# RUE

## **VARIANTE N. 7/2016**

### **Relazione illustrativa Normativa e cartografia (stralci)**

#### **Elab. 1**

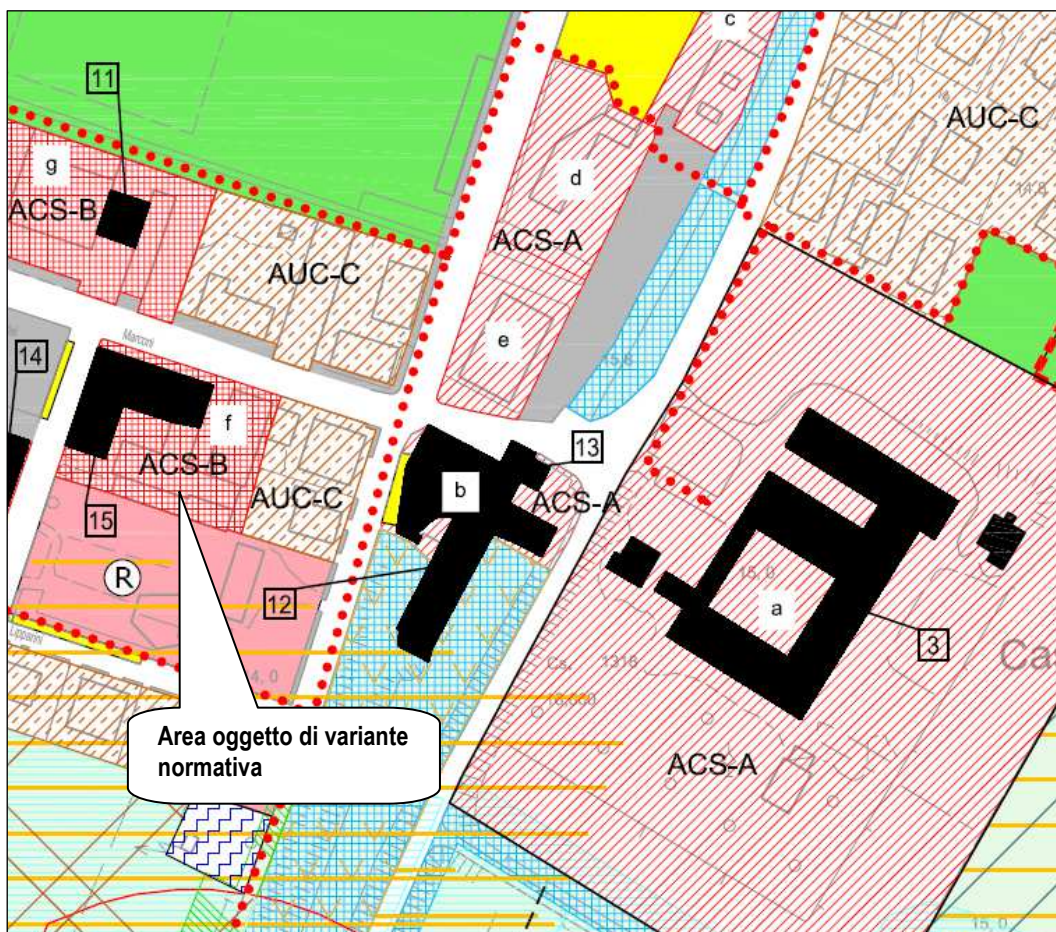
Riguarda una integrazione normativa riferita ad un ambito del Centro storico del Capoluogo, classificato dal RUE ACS-B, ed in particolare l'ambito sito in via Marconi, caratterizzato dalla presenza dell'edificio denominato "Palazzo Botteghe" contraddistinto con la lettera "f" nella tavola di RUE.

Sull'area pertinenziale dell'edificio sono già presenti 17 autorimesse a servizio di una parte delle unità abitative esistenti, ma che non sono sufficienti a dotare di idonee autorimesse e servizi accessori tutti gli alloggi comunali presenti e ricavabili nella superficie accessoria dell'edificio.

Con la presente variante, quindi, si dà la possibilità di realizzare ulteriori 6 autorimesse per soddisfare tali esigenze e rendere possibile l'alienazione dei beni da parte del Comune, dando riscontro alla necessità del comune di dotare delle rispettive autorimesse, tutte le unità abitative di sua proprietà già esistenti (n. 3), e quelle ricavabili dalla trasformazione delle superfici accessorie, sempre di proprietà comunale (n. 3).

2. All'interno dell'ambito ACS-B su cui è insediato l'edificio contraddistinto con la lettera “f”, è ammessa la realizzazione di superfici accessorie ad uso autorimesse a servizio degli alloggi di proprietà comunali esistenti alla data di adozione della variante al RUE n. 7/2016 (.....) e che, a tale data, ne risultino sprovvisti. Tali interventi dovranno essere inquadrati in un disegno planivolumetrico dell'intero ambito ACS-B di riferimento, nel rispetto delle distanze del codice civile, dei diritti e delle servitù condominiali.

# PLANIMETRIA INTERPORTO – LOCALIZZAZIONE AREE PER SERVIZI

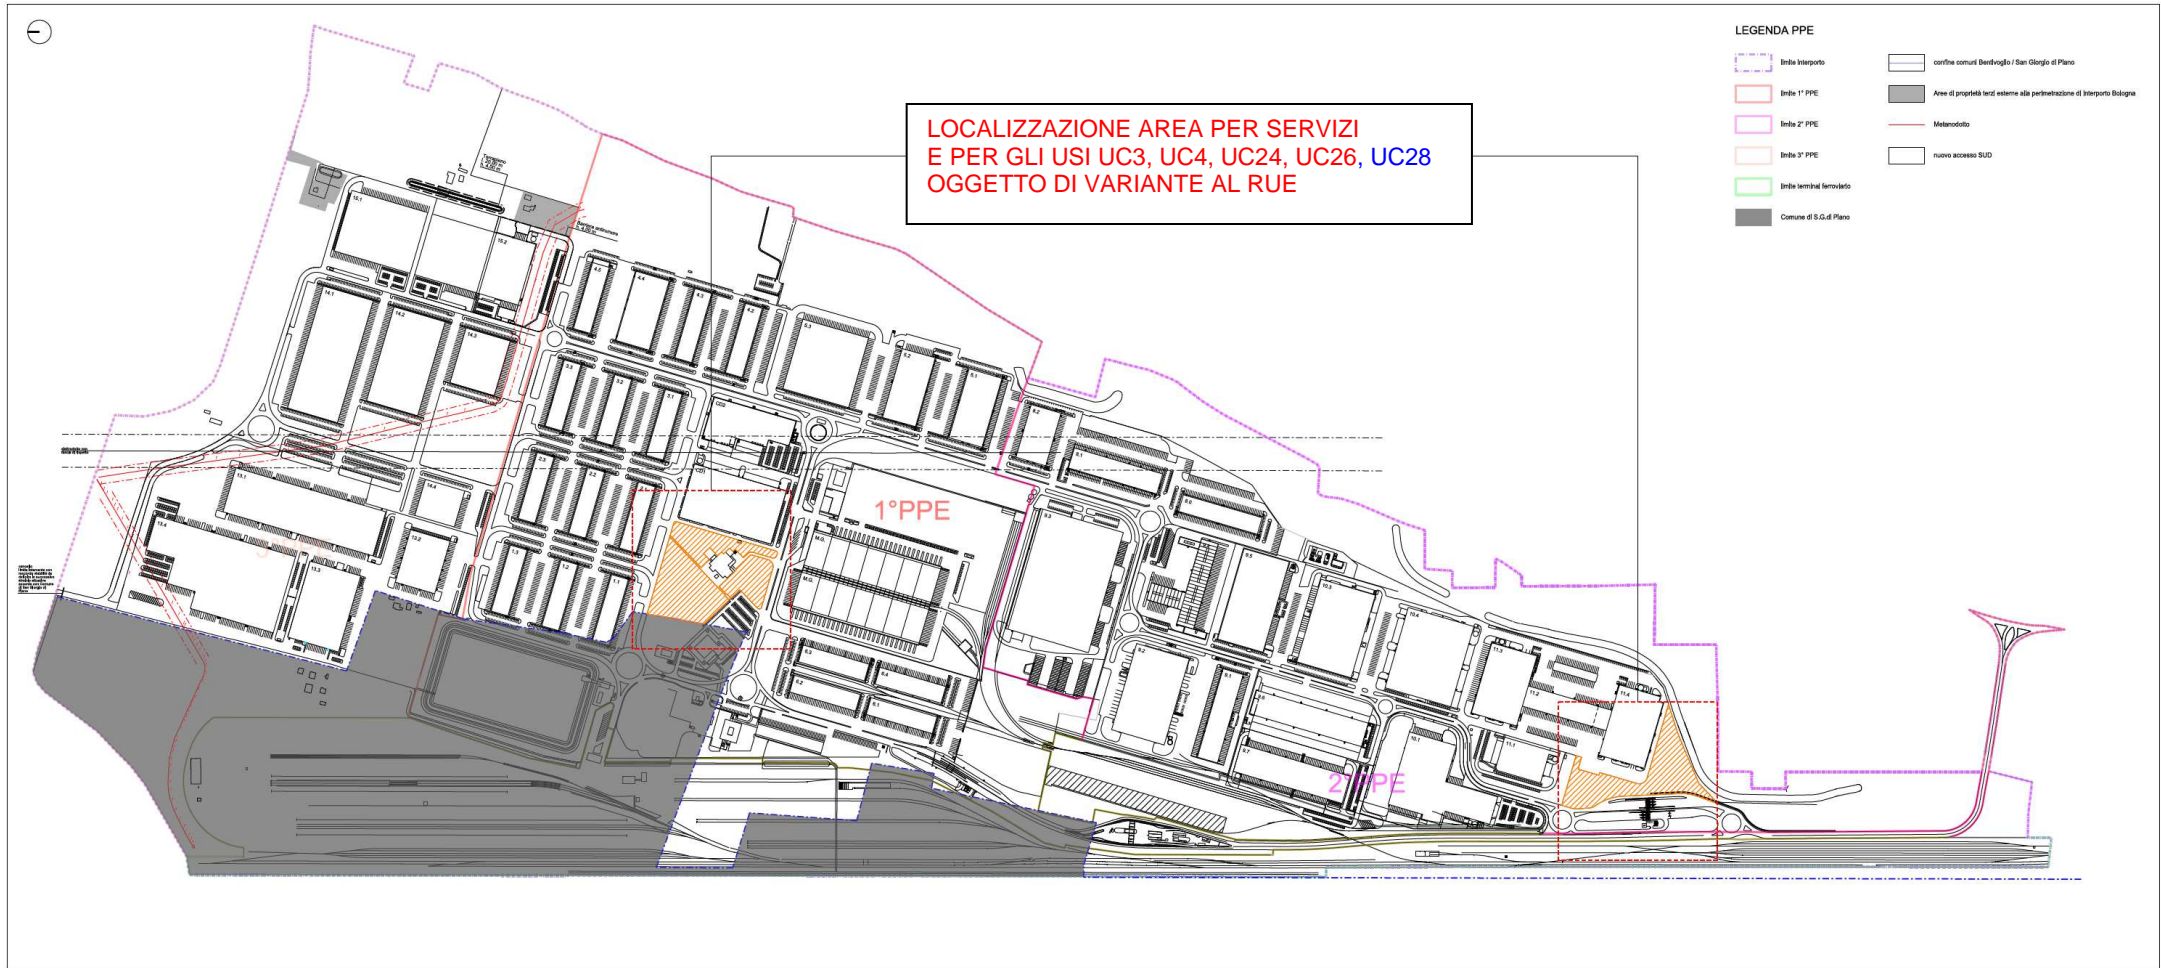
Per quanto riguarda le attività commerciali, in particolare, viene prevista la possibilità insediativa, di 5 esercizi commerciali di vicinato (massimo 150 mq di superficie di vendita

Le attività commerciali e i servizi scolastici, vengono localizzati in specifiche aree, destinate a servizi, identificate catastalmente in normativa ed evidenziate nell'allegata planimetria generale dell'insediamento interportuale; per gli usi scolastici, viene prevista anche la possibilità insediativa nell'aggregato edilizio 6b.

Gli usi UC3, UC4, UC24 e UC26 e UC 28 di cui sopra dovranno essere ubicati esclusivamente nelle aree comprese all'interno del I° PPE (area limitrofa al centro direzionale di cui al foglio 31 mapp. 585, 588, 589, 590, 591, 701 e 2024) e del II° PPE (area limitrofa al magazzino 11.1 e 11.4 di cui al foglio 43 mappali 531,560, 565, 571, 575, 576, 581,675, 680 e 685);

# STRALCIO TAV 2 – Scala 1/2000 - RUE VIGENTE

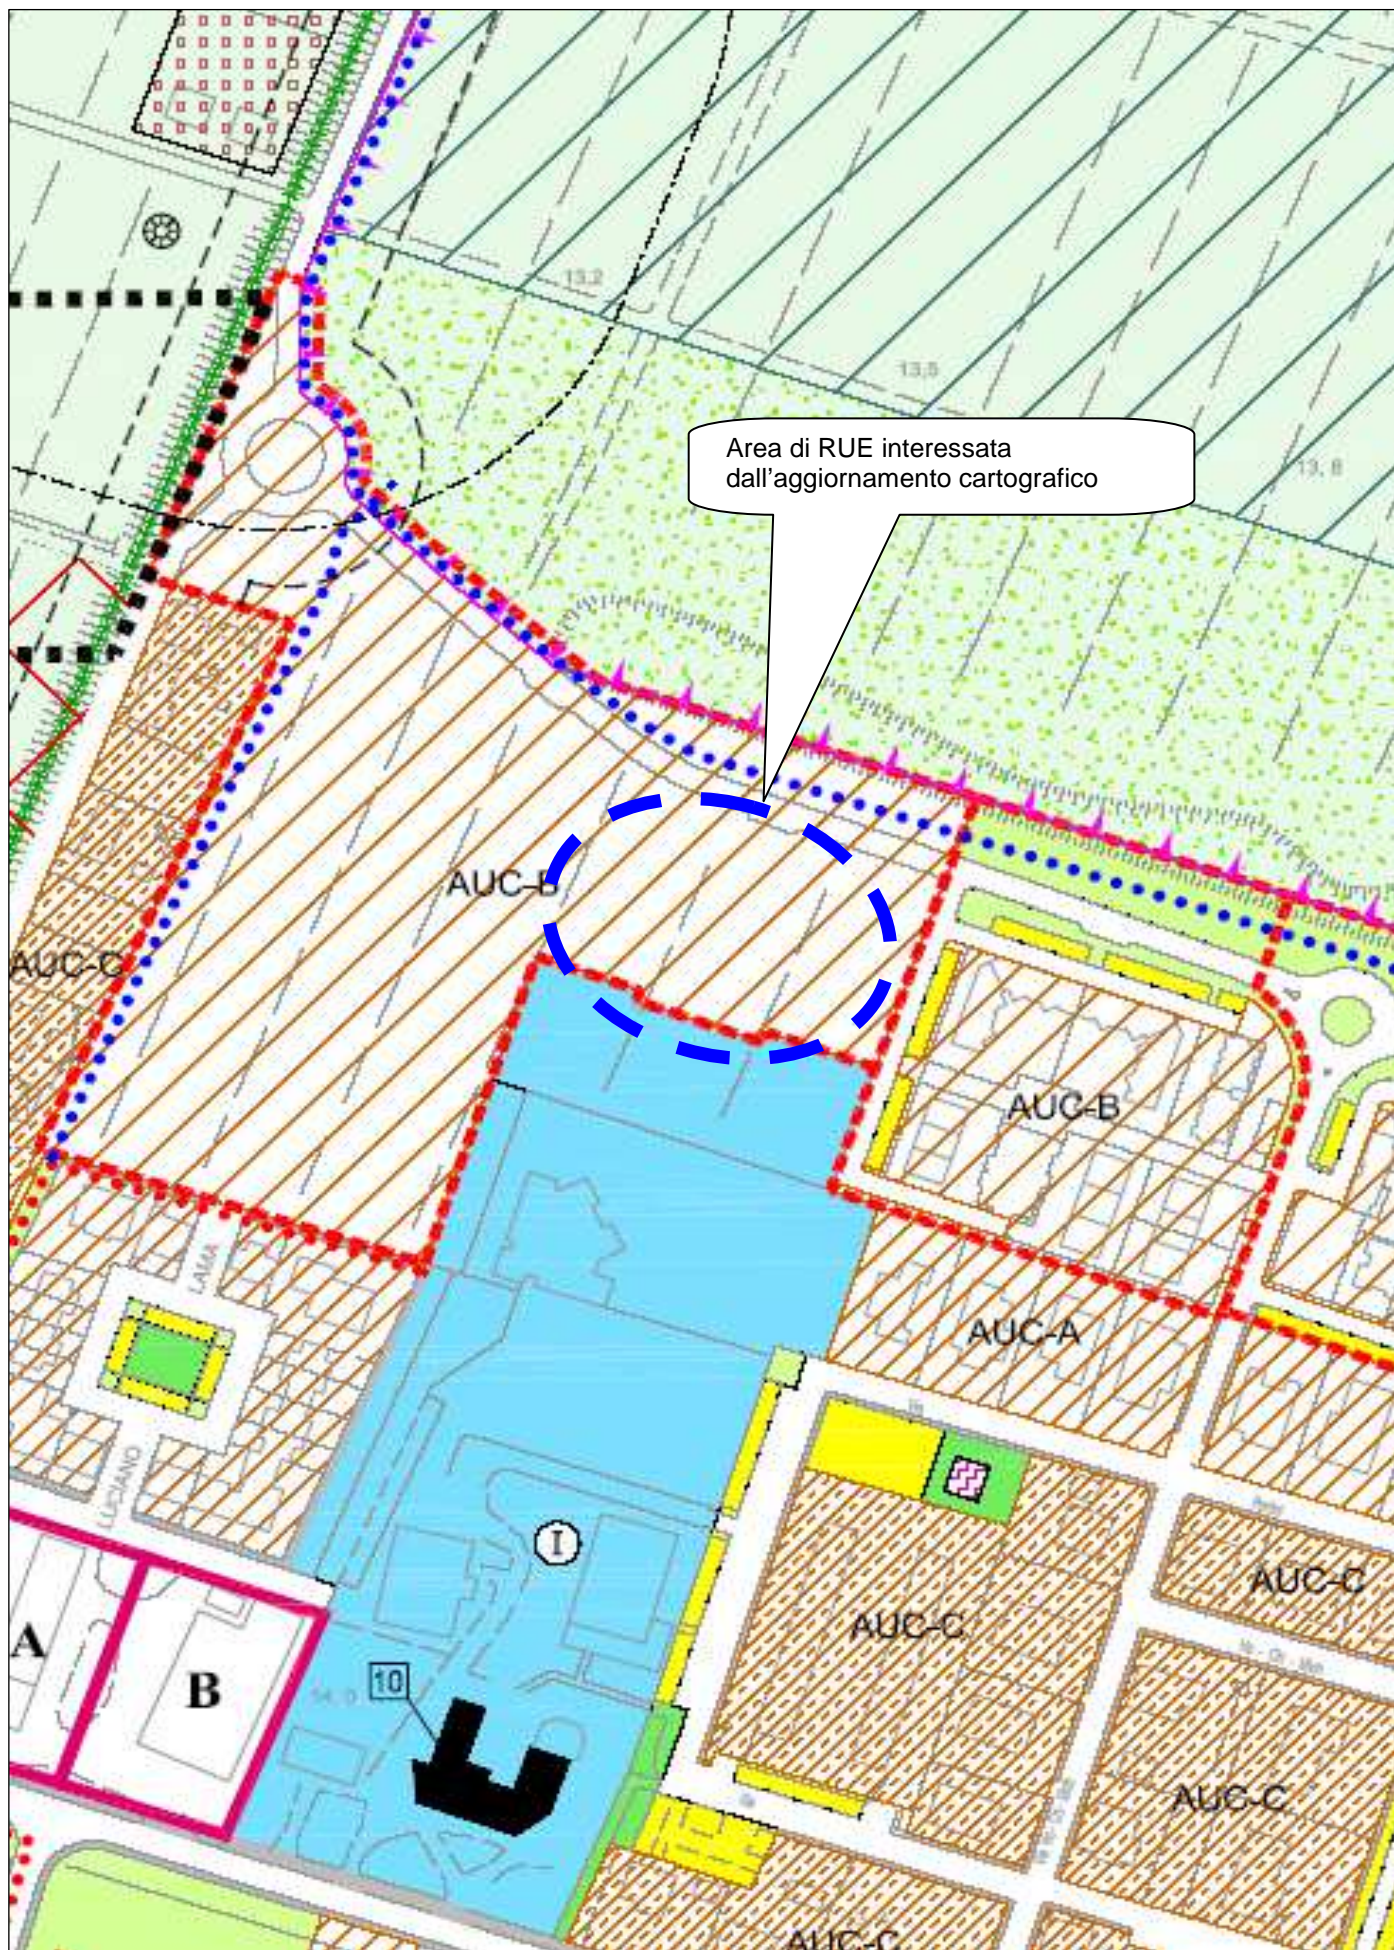
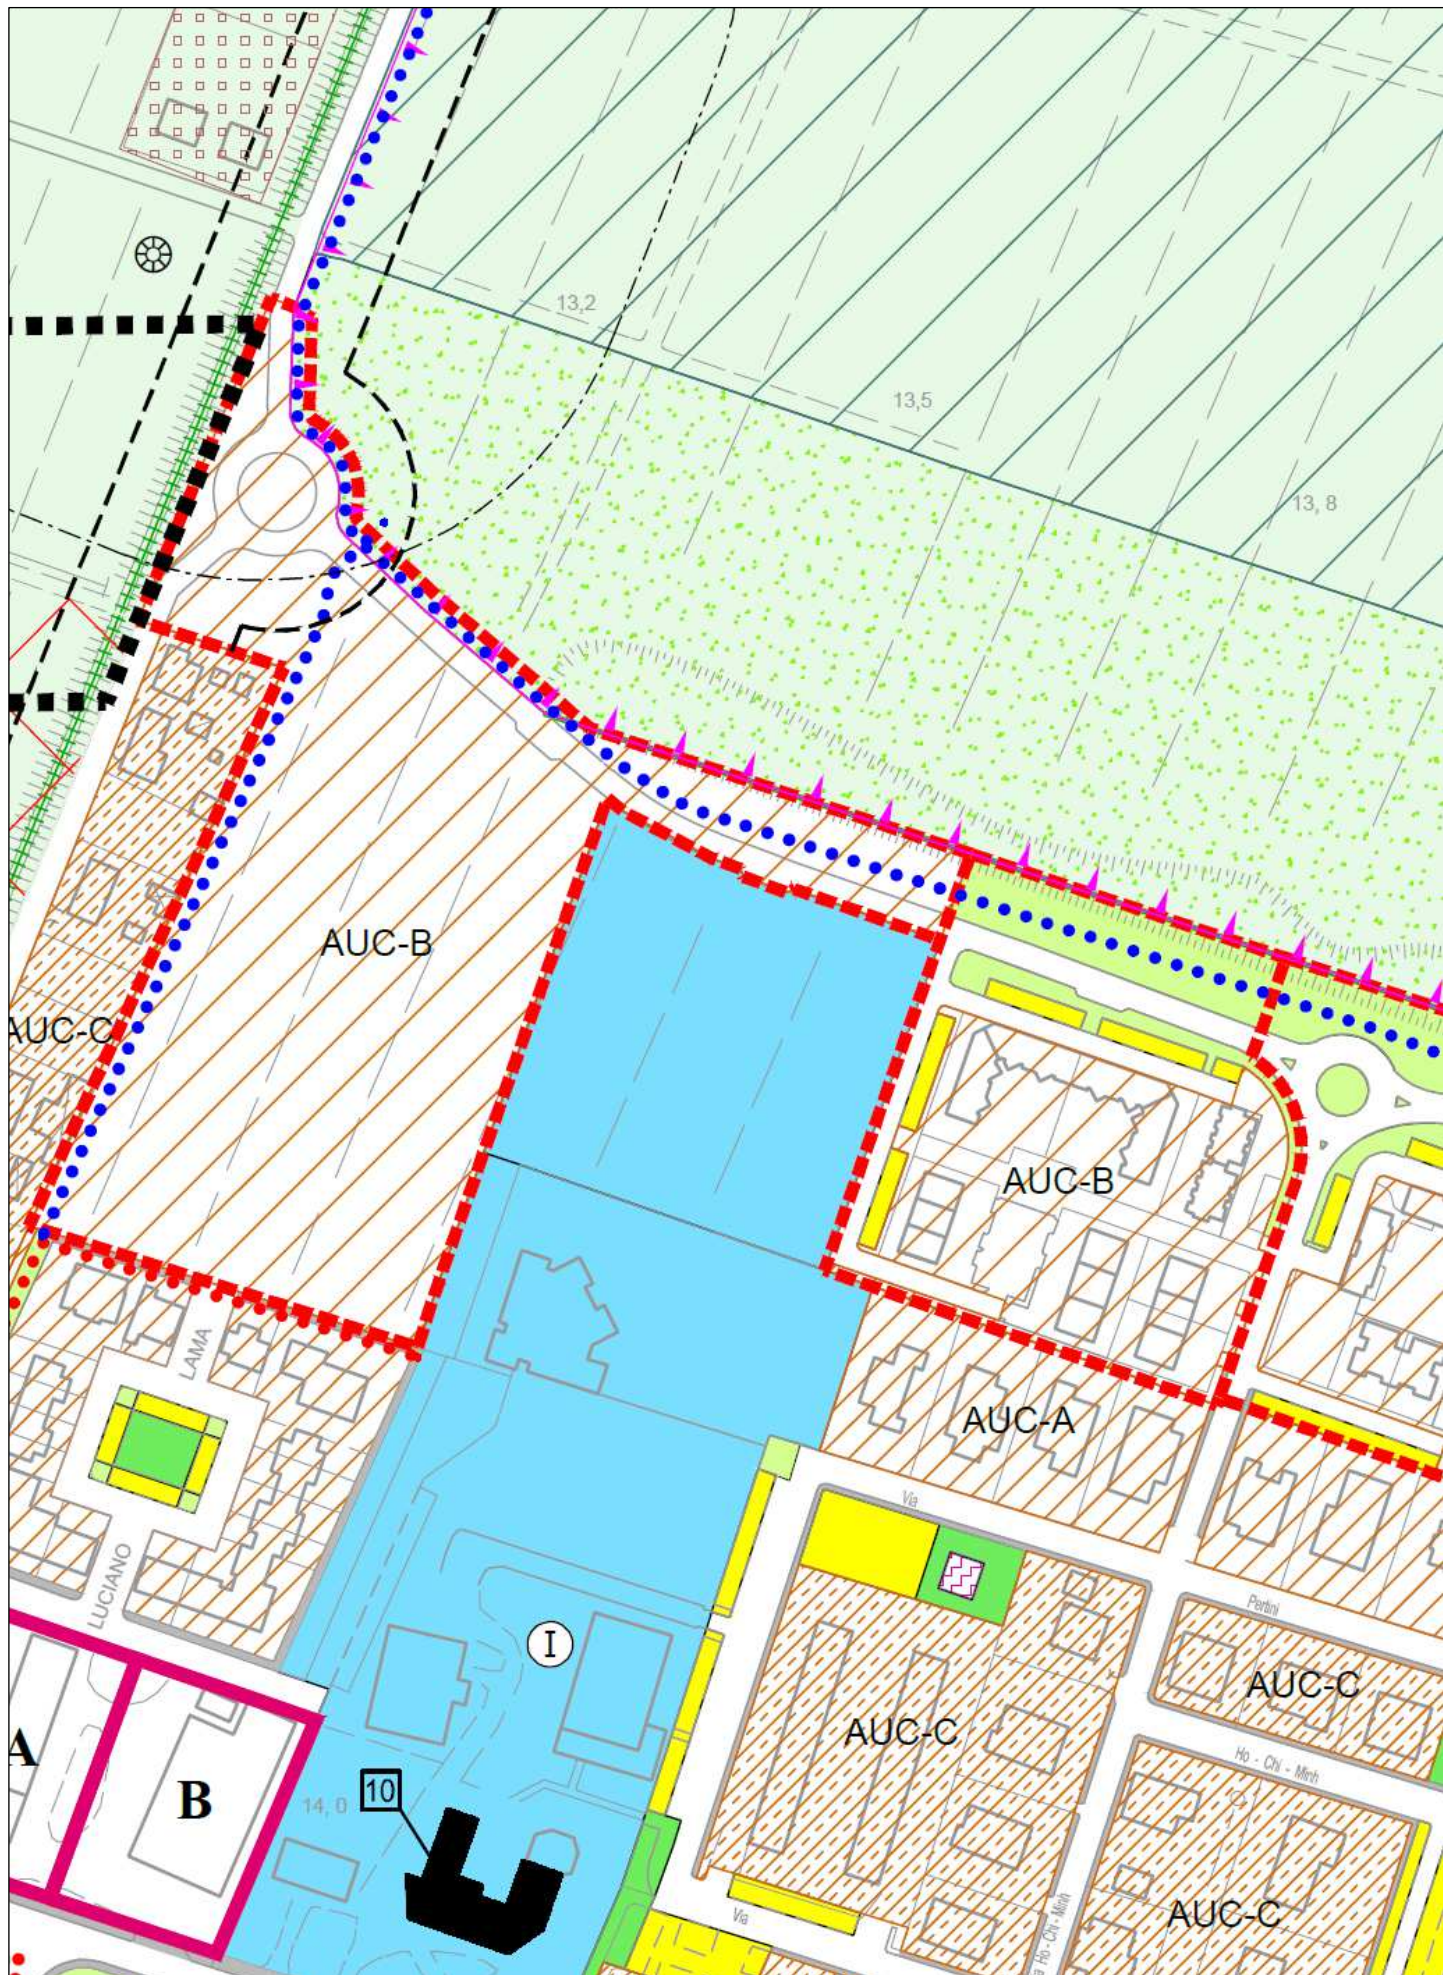
Il progetto preliminare per la nuova scuola, prevista in continuità con le aree scolastiche già esistenti, ha evidenziato la necessità di destinare ad "aree per l'istruzione" una porzione del sub comparto "C"; in particolare le aree interessate dall'opera riguardano due lotti per insediamenti residenziali che vengono destinati ad attrezzature scolastiche.

Vengono aggiornati gli elaborati cartografici Tav. 1 – *(Disciplina del territorio extraurbano – 1/5000)* e Tav. n. 2 *(Disciplina del territorio urbano – 1/2000)*, con previsione dell'area per il nuovo plesso scolastico *(Dotazioni di attrezzature e spazi collettivi – attrezzature per l'istruzione)* e la corrispondente diminuzione della parte residenziale.
